**Straßenverkehrsbehördliche Anordnung**  
- Schreiben LSBG Verkehrssteuerung XV, Frau Buck, vom 08.04.2024 -

**LZA Saseler Straße / Bargkoppelweg – 1885/50231 -**  
- Haltelinie von SG K1c zurückversetzt -

Lageplan	02/1885-04-01	Äd.5	vom	21.03.2024
Signalzeitenpläne			vom	
Zwischenzeitenmatrix			vom	
Schaltuhr (interne)			vom

**Betreff:** K-LSA **Saseler Straße/Bargkoppelweg**

Planinhalt: LSA	Bearbeitet: - XV -
Saseler Straße/Bargkoppelweg	Gezeichnet: - XV -
Zeichnungsnr.: 02/1885-04-01	Facht. begleitet: - XV -
Maßstab: 1:250	
3   4   5

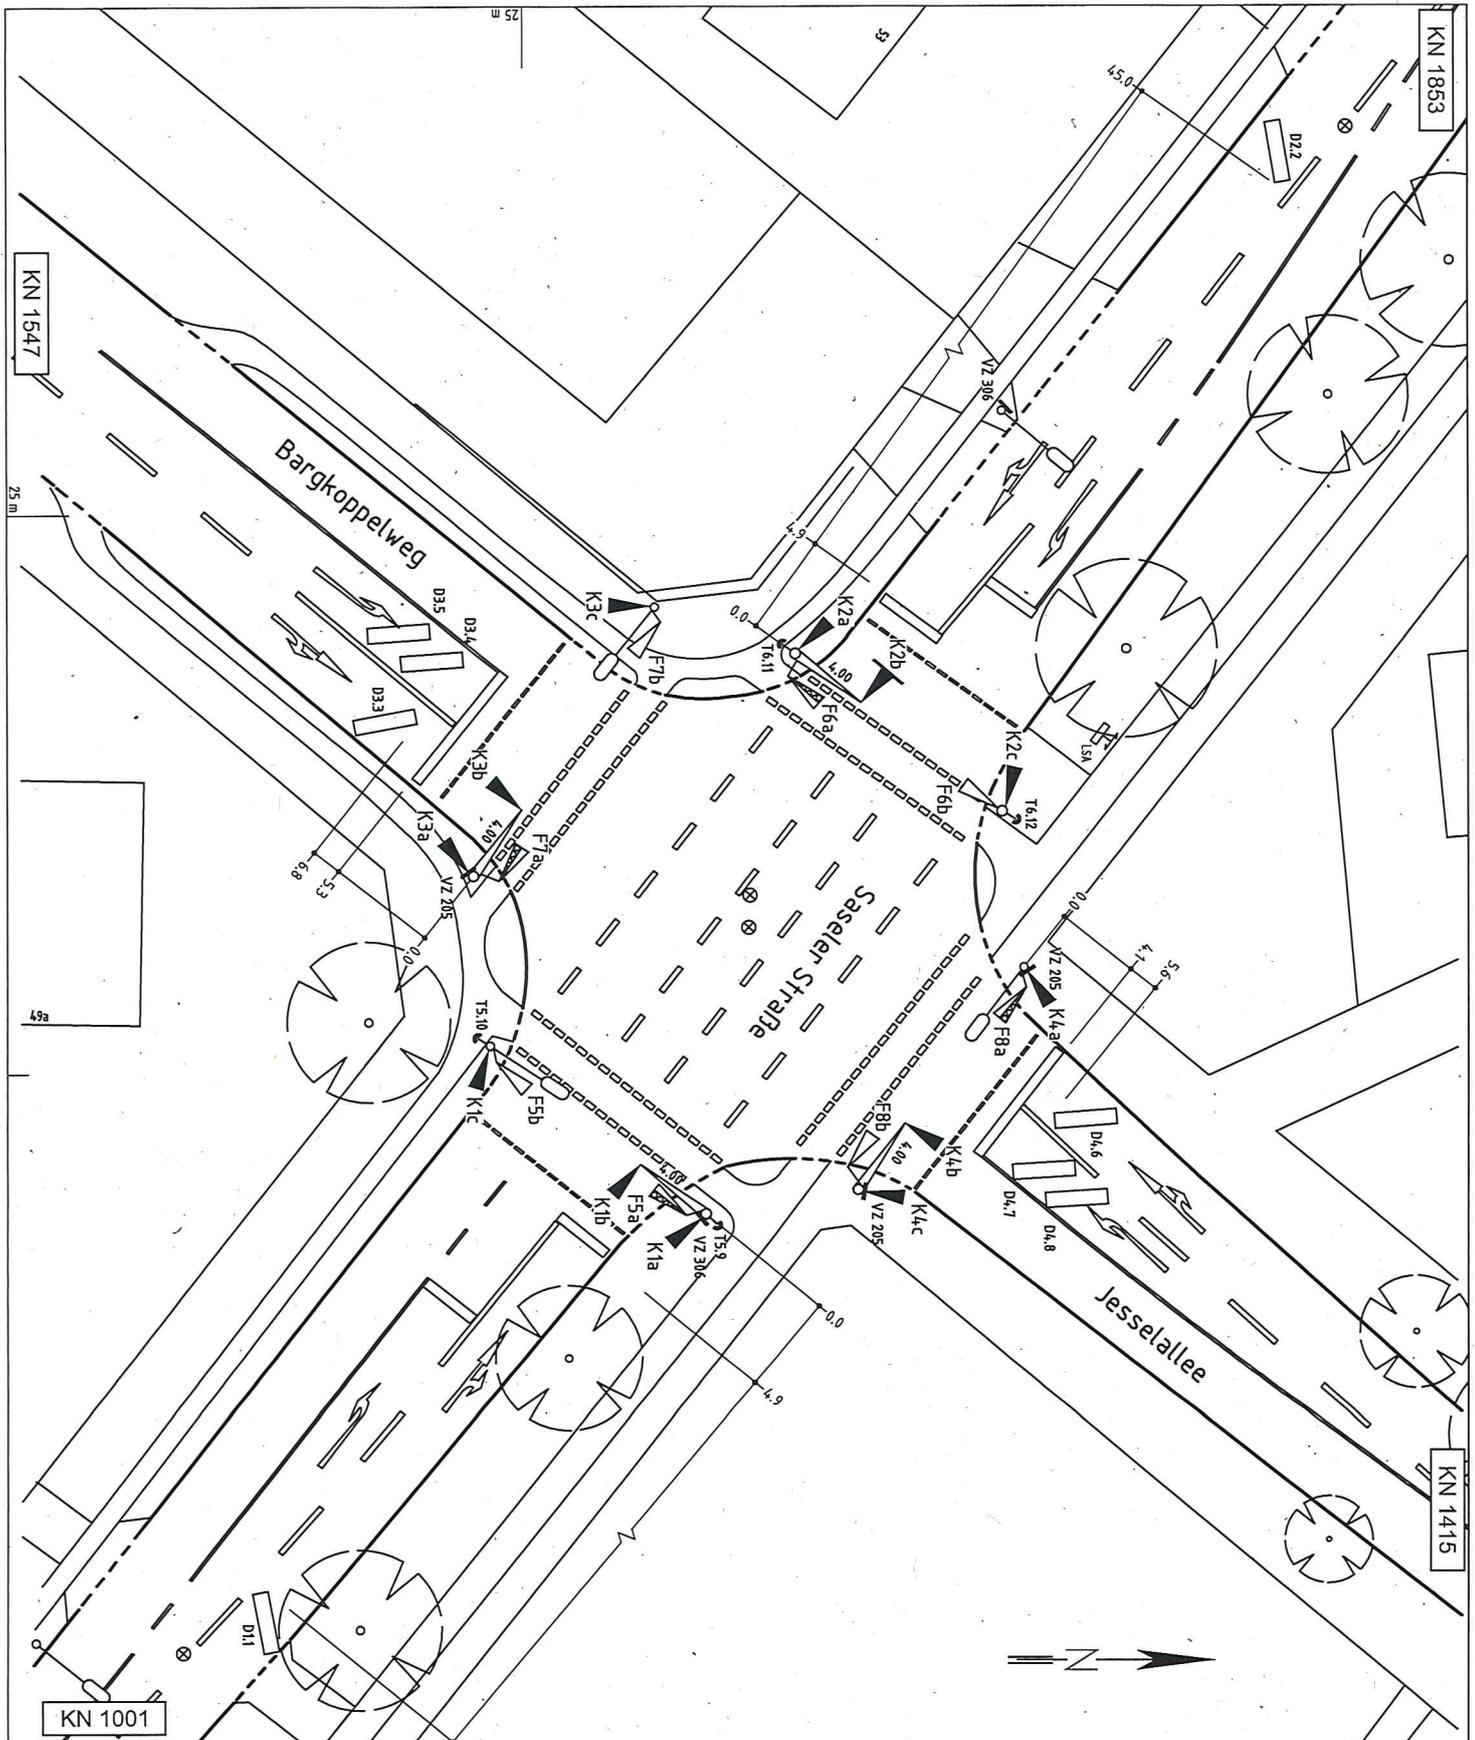
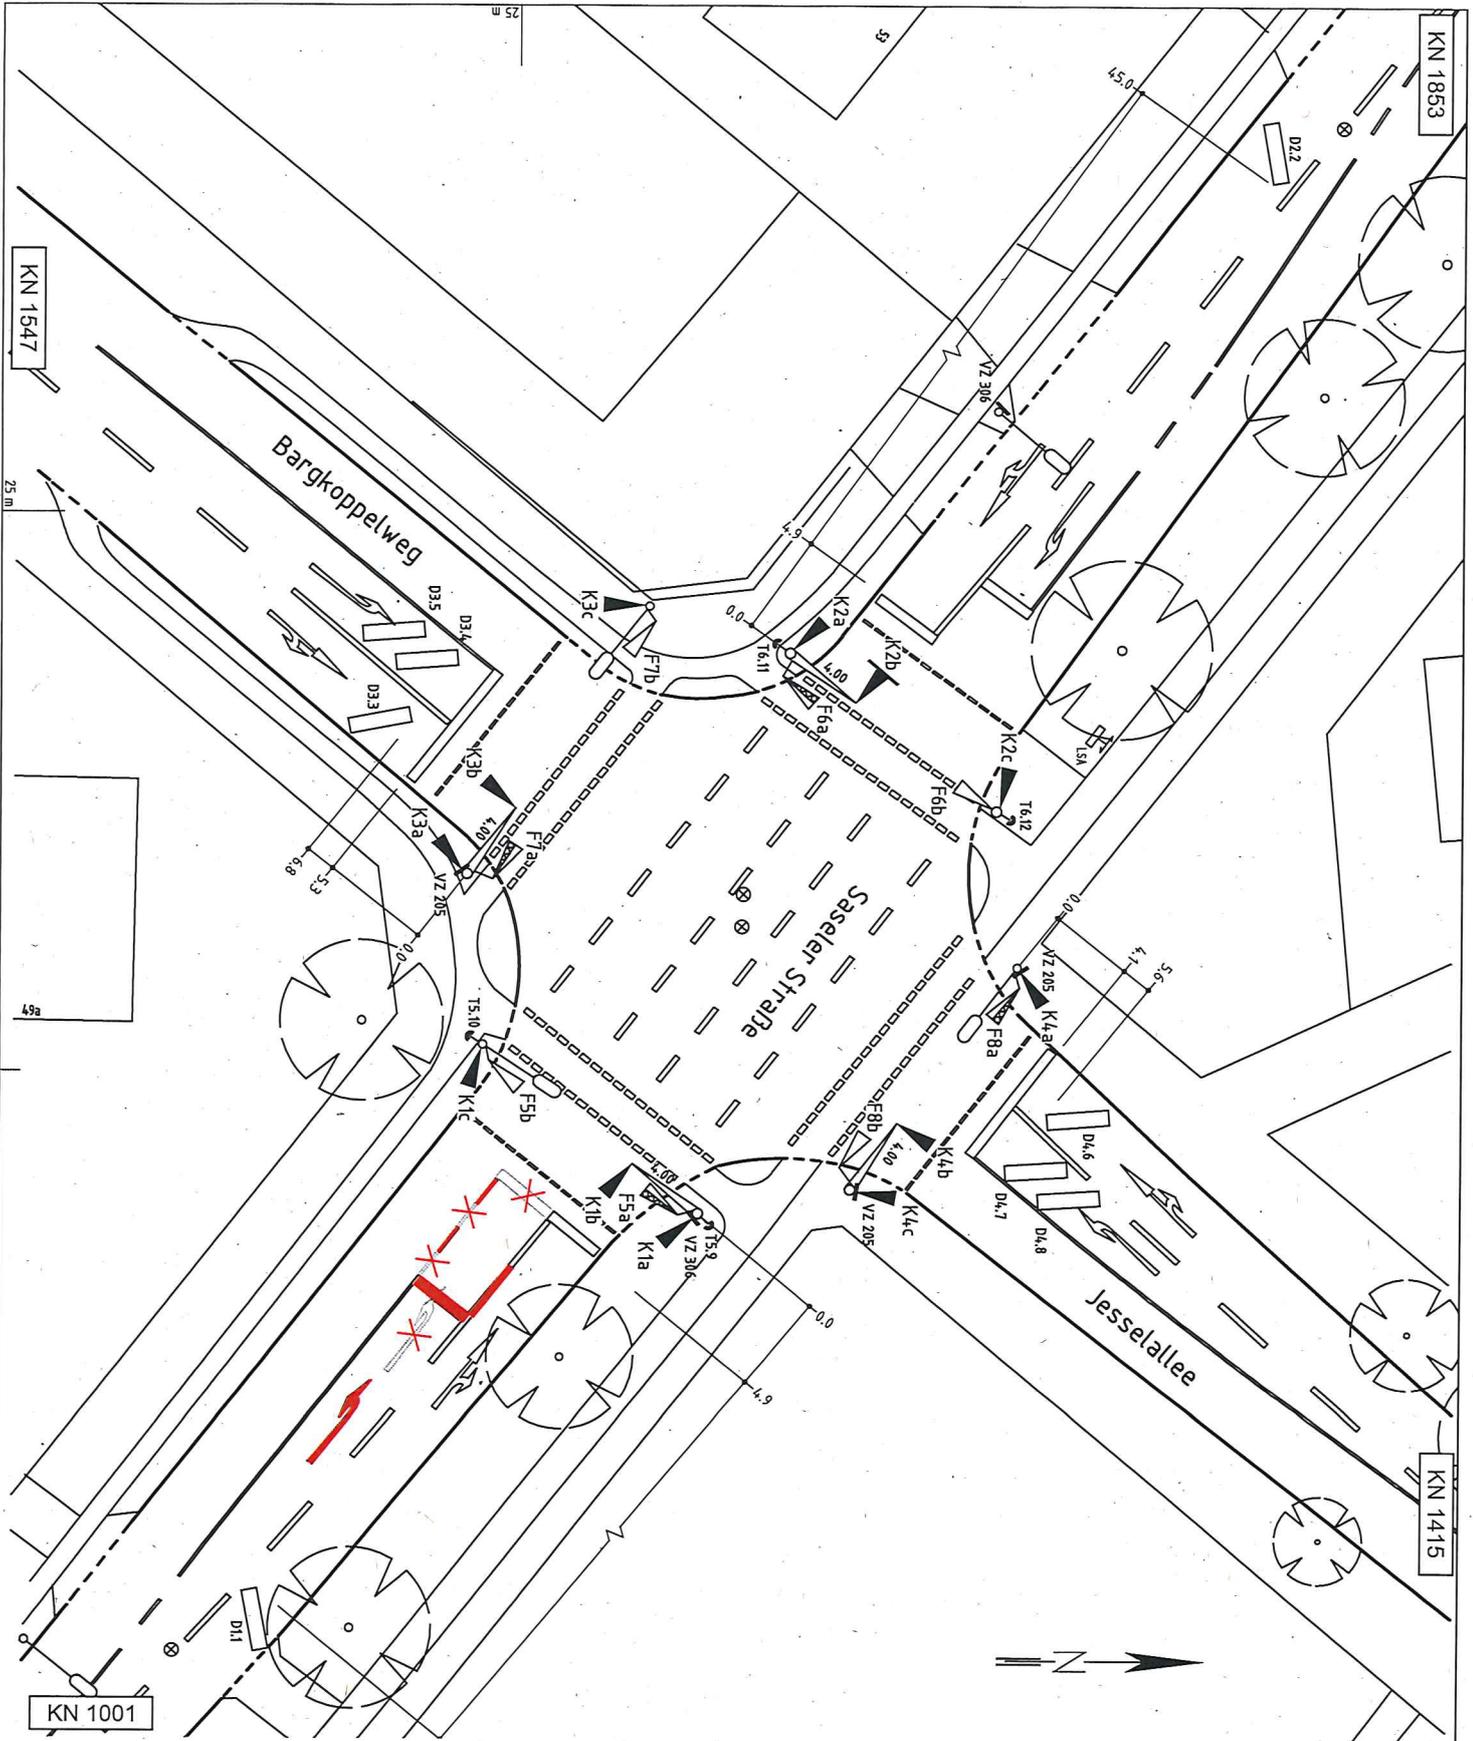
Auf Grund der ungünstigen Abbiegeradien wurde durch den LSBG angeregt, die Haltelinie bei K1c zu versetzen. Die Zwischenzeiten wurden angepasst. Durch das Versetzen der Haltelinie wird die Abbiegesituation verbessert.

Auf Anregung der BV Wandsbek (Drs. 21-8471.1) soll die Haltlinie des Linksabbiegefahrstreifens der südöstlichen Knotenzufahrt (Saseler Straße) zurückversetzt werden, so dass der Schwerverkehr ungehindert aus dem Bargkoppelweg rechts abbiegen kann. Die Änderung ist im angehängten Ausführungsplan in rot dargestellt. Die Anordnung der VD52 (0239022/24 vom 09.04.2024) liegt ebenfalls bei.

am Knoten Saseler Straße/Bargkoppelweg soll auf Anregung der Bezirksversammlung Wandsbek (Drs. 21-8471.1) die Haltlinie des Linksabbiegefahrstreifens der südöstlichen Knotenzufahrt (Saseler Weg) dauerhaft zurückversetzt werden. Ich bitte um Änderung der Markierung gemäß den angehängten Anlagen und um Vollzugsmeldung.

5	Haltlinie vor SG K1c versetzt.	Bu/Dau	21.03.24
4	Kombi-Sinnbilder ergänzt.	Di/Dau	17.01.14
3	Taster und Detektoren ergänzt.	Go/Dau	04.10.07
Index	Änderungen und Ergänzungen	Bearb./Gez.	Facht. begl. Datum

Wir stimmen den übersandten Unterlagen zu und erteilen die hierfür erforderliche straßenverkehrsbehördliche Anordnung gem. § 45 (3) Straßenverkehrsordnung (StVO).
